Изменение № 1 ГОСТ 9572—77 Бензол нефтяной. Технические условия
Постановлением Государственного комитета СССР по стандартам от 08.04.83
№ 1672 срок введения установлен

с 01.08.83

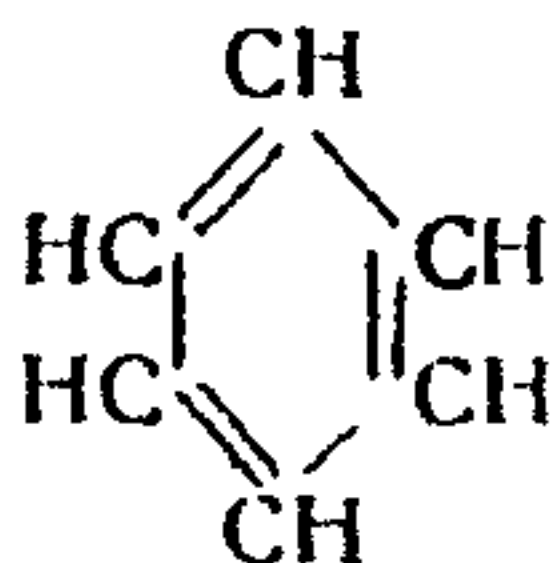
Вводная часть. Структурную формулу изложить в новой редакции:
